PREFEITURA DE JUIZ DE FORA
SECRETARIA DE OBRAS

APROVADO POR: LINCOLN SANTOS LIMA- Secretário de Obras
Em: 24/07/2024

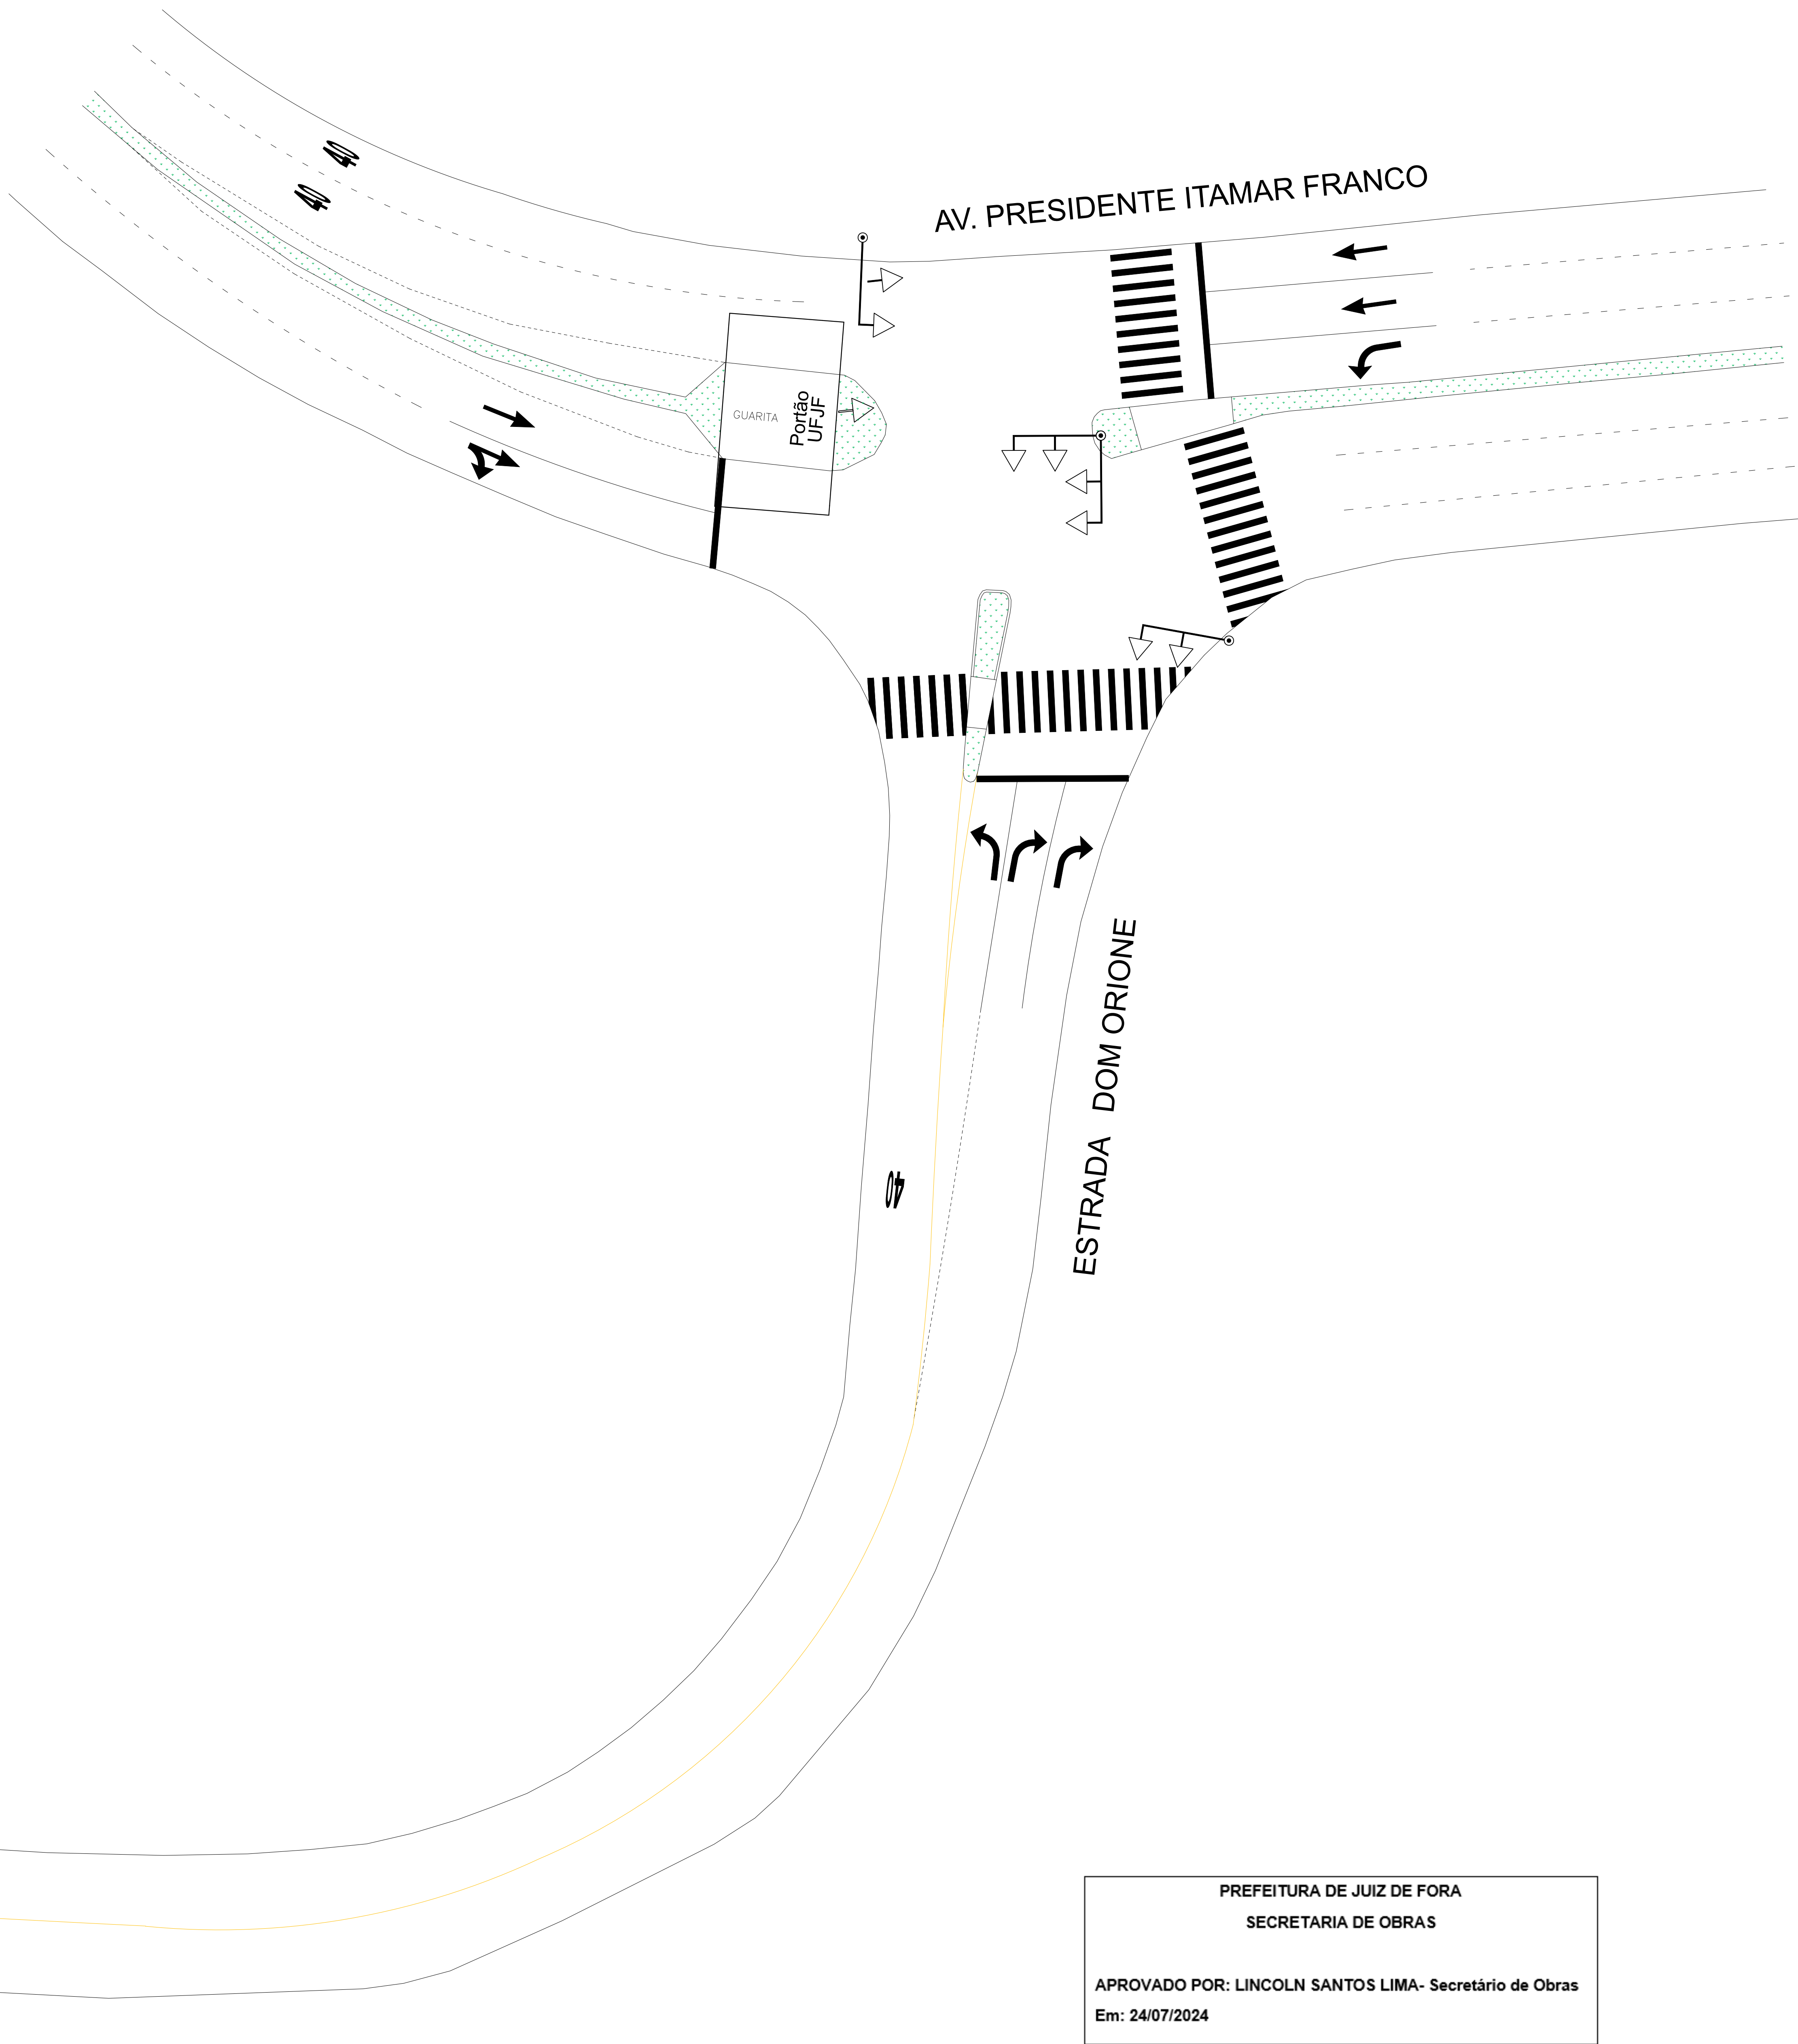
NOTA 1: Informamos que a sinalização vertical existente na Av. Eugênio do Nascimento encontra-se em boas condições de visibilidade, não existindo a necessidade de substituição/implantação.

NOTA 2: Quanto a implantação de faixa de pedestre, salientamos que a sua implantação deve obedecer aos condicionantes tratados no Código de Trânsito Brasileiro, através da Resolução 973 de 18 de julho de 2022 - que regulamenta o Manual Brasileiro de Sinalização de Trânsito - Volume IV Sinalização Horizontal no item 5.4. Informamos que nos pontos 01, 02, 03, 04, 05, 06, 07, 08, 09, 10, 11, 12 e 13 existem duas situações em que não cabe a pintura de faixa de pedestre: a primeira refere-se a falta de volume de pedestre concentrado em um ponto, que justifique a implantação de faixa de pedestre, além da falta de visibilidade para os pedestres e condutores, devido a curva existente. Diante do exposto acima, informamos que não justifica a implantação de uma faixa de pedestres.
